ПАСПОРТ ДОСТУПНОСТИ

Муниципального бюджетного дошкольного образовательного учреждения
детский сад № 63 «Катюша»

АКТ ОБСЛЕДОВАНИЯ
объекта социальной инфраструктуры (ОСИ)
Муниципального бюджетного дошкольного образовательного учреждения
детский сад № 63 «Катюша»

Фотография № 4

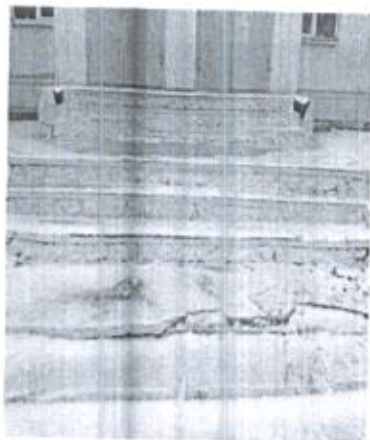
1.1	Вход (входы) на территорию	Есть	1	Отсутствует информация об объекте.	Все	Оборудовать доступными для МГН элементами информации об объекте и знаком доступности для инвалидов.	Индивидуальное решение с ТСР.

Фотография № 8

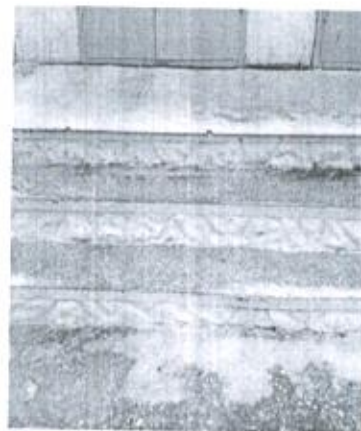
2.1	Лестница (наружная)	Есть	4	5 6 7 8	Отсутствуют двухуровневые поручни с двух сторон с безопасным удлинением, выступающим за лестницу на 30см.	Все	Оборудовать лестницу двухуровневыми поручнями с двух сторон с безопасным удлинением, выступающим за лестницу на 30см.	Текущий ремонт. Индивидуальное решение с ТСР.
					Отсутствует закругление ребра лестничных ступеней радиусом 0,05м.	С.О	Выполнить закругление ребра лестничных ступеней радиусом 0,05м.	
					Отсутствует контрастное или фактурное выделение первой и последней ступеней лестничного марша.	С	Предусмотреть контрастное или фактурное выделение первой и последней ступеней лестничного марша.	
					Нарушена геометрия и целостность лестничных ступеней.	Все	Выполнить реконструкцию лестничных ступеней.	
					Отсутствует противоскользящее покрытие ступеней.	Все	Установить противоскользящее покрытие.	
					Отсутствует кнопка вызова на поручне.	Все	Установить кнопку вызова на поручне.

Фотография № 9

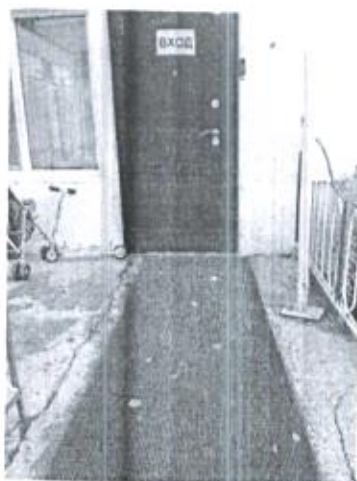
2.3	Входная площадка (перед дверью)	Есть	5	9 10 11	Отсутствуют дренажные и водосборные решетки. При низком температурном режиме обледенение пола. Отсутствует навес над входной площадкой центрального входа. Отсутствует звуковой маяк.	Все С	Установить дренажные и водосборные решетки. Предусмотреть противоскользящее напольное покрытие. Оборудовать навесом входную площадку центрального входа. Установить звуковой маяк на стене.	Текущий ремонт. Индивидуальное решение с ТСР.

Фотография № 10

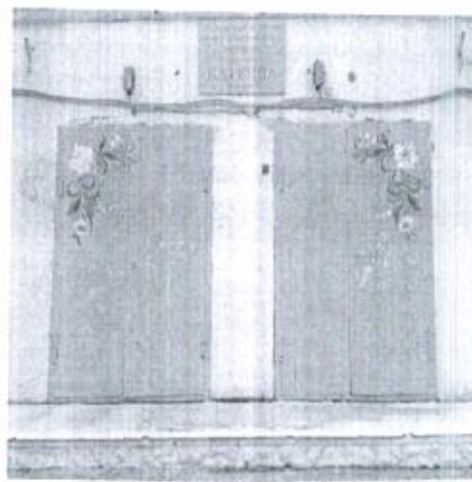
2.4	Дверь (входная)	Есть	6	10 12	Высота порога 0,025м. Отсутствуют дверные фиксаторы с функцией «открыто»/«закрыто» Отсутствует доводчик с 5 секундной задержкой. Ширина дверного проёма менее 1,2м. (осн.вход) Ширина дверного полотна менее 0,9м. (центр.вход)	К К К К	Уменьшить порог до 0,014м. Установить фиксатор с функцией «открыто»/«закрыто». Оборудовать двери доводчиком с 5 секундной задержкой. Установить дверной блок не менее 1,2м., с шириной полотна не менее 0,9м.	Текущий ремонт. Индивидуальное решение с ТСР.

Фотография № 14

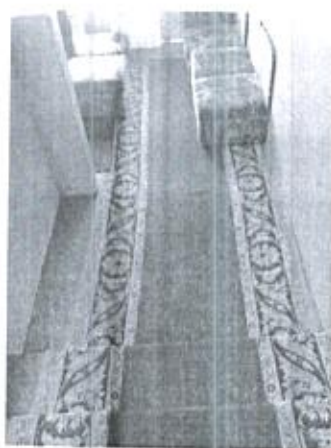
2.5	Тамбур	Есть	7	13 14	Отсутствуют тактильные направляющие элементы. Отсутствуют дренажные и водосборные решетки. Обледенение пола при низких температурах (кафельная плитка). Высота порога 0,05м. Глубина тамбура основного входа	С Все К Все	Установить тактильные направляющие элементы. Установить дренажные и водосборные решетки. Предусмотреть противоскользящее напольное покрытие. Уменьшить высоту порога до 0,014м. Увеличить тамбур основного	Текущий ремонт. Индивидуальное решение с ТСР.

Фотография № 16

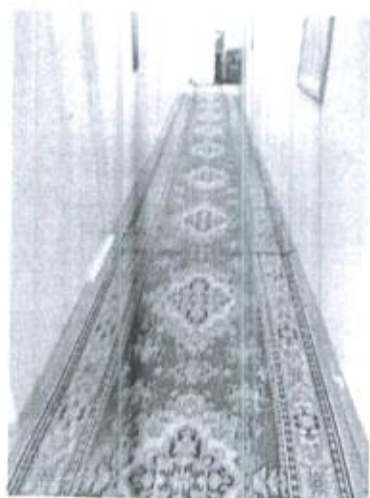
3.1	Коридор (ве- стибюль, зона ожидания)	Есть	8 10	15 16 17 18	Отсутствует информационная поддержка.	Все	Оборудовать коридоры информационной поддержкой.	Текущий ремонт.
					Отсутствуют поручни на стенах по пути движения.	О	Установить поручни на стенах по пути движения.	Индивидуальное решение с ТСР.
					Отсутствуют тактильные направляющие, контрастно окрашенные поверхности на участках пола перед дверными проемами и входами на лестницы.	С	Нанести тактильные направляющие на участки пола перед дверными проемами и входами на лестницы.	
					Отсутствуют визуальные элементы, информационные табло и световые маячки.	Г	Установить визуальные элементы, информационные табло и световые маячки.	
					Отсутствует зона отдыха и ожидания для инвалидов.	Все	Оборудовать зону отдыха и ожидания для инвалидов.	
					Отсутствуют карманы для разворота инвалидов на креслах колясках.	К	Оборудование карманов для разворота инвалидов на креслах колясках нецелесообразно (По конструктивным особенностям здания).

Фотография № 20

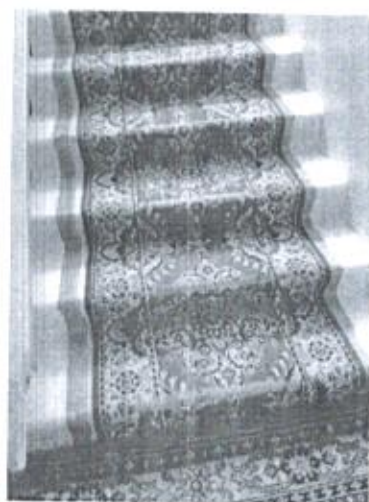
3.2	Лестница (внутри здания)	Есть	9	19 20 21 22 Отсутствуют двухуровневые поручни с двух сторон с безопасным удлинением горизонтальной части поручня, выступающим за лестницу на 0,3м, Ширина лестничного марша 1,15м. Отсутствует автономно транспортное подъемное средство. Отсутствует контрастное фактурное выделение первой и последней ступеней лестничного марша.	Все	Оборудовать лестницу двухуровневыми поручнями с двух сторон с безопасным удлинением, выступающим за лестницу на 0,3м., Увеличить ширину лестничного марша до нормативной 1,35м. Оборудовать автономно транспортное подъемное средство. Выполнить контрастное или фактурное выделение первой и последней ступеней лестничного марша.	Текущий ремонт. Индивидуальное решение с ТСР.
				Отсутствует бортик высотой 0,2м с боковой стороны ступени, не прилегающей к стене.	С,О	Установить бортик высотой 0,2м с боковой стороны ступени, не прилегающей к стене.

Фотография № 28

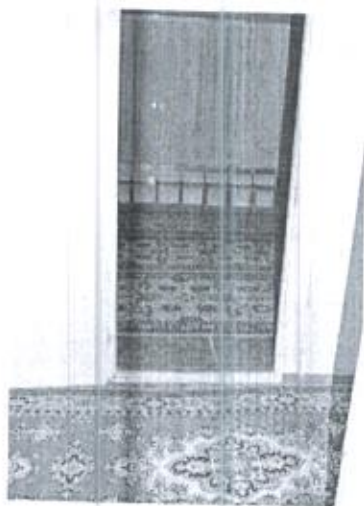
4.1	Кабинетная форма обслуживания (группа, кабинет учителя-логопеда, кабинет педагога-психолога)	Есть	12	25 26 27 28 29 30	Отсутствуют информационные таблички обозначающие назначение помещений, дублированные рельефными знаками. Дверные ручки не рычажного типа. Ширина дверных проёмов 0,82м. Высота порогов более 0,014м.	Все Все К К	Установить информационные таблички обозначающие назначение помещения, дублированные рельефными знаками. Установить дверные ручки рычажного типа. Расширить дверной проем и установить двери с шириной полотна не менее 0,9м. Уменьшить высоту порогов до 0,014м.	Текущий ремонт. Индивидуальное решение с ТСП.

Фотография № 32

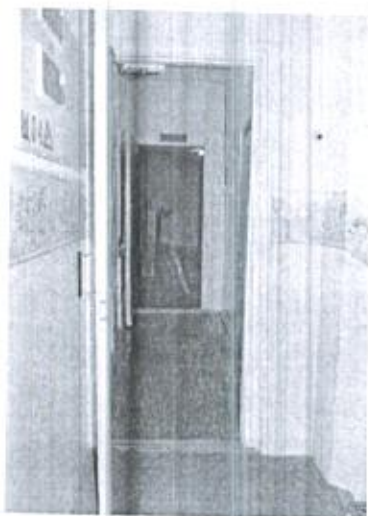
4.2	Зальная форма обслуживания (музыкальный зал, спортивный)	Есть	13	31 32 33	Высота порога в физкультурном зале более 0,014м. Ширина дверных проёмов 0,82м.	К К	Уменьшить высоту порога в спортивном зале до 0,014м. Расширить дверной проем и установить двери с шириной полотна не менее 0,9м.	Текущий ремонт. Индивидуальное решение с ТСП.

Фотография № 34

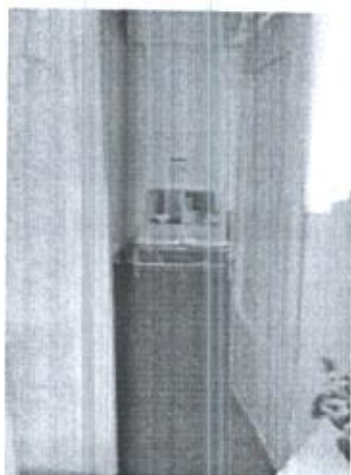
зал)			34	Отсутствуют стены. Отсутствуют таблички обозначающие назначение помещений, дублированные рельефными знаками.	поручни вдоль информационных табличек обозначающих назначения помещений, дублированные рельефными знаками.	О Все	Установить поручни по периметру стен. Установить информационные таблички обозначающие назначение помещений, дублированные рельефными знаками.	
ОБЩИЕ требования к зоне				Дверные ручки не рычажного типа. Отсутствуют таблички обозначающие назначение помещений, дублированные рельефными знаками.	рычажного типа. Установить информационные таблички обозначающие назначение помещений, дублированные рельефными знаками.	Все	Установить дверные ручки рычажного типа. Установить информационные таблички обозначающие назначение помещений, дублированные рельефными знаками.	Текущий ремонт. Индивидуальное решение с ТСР.
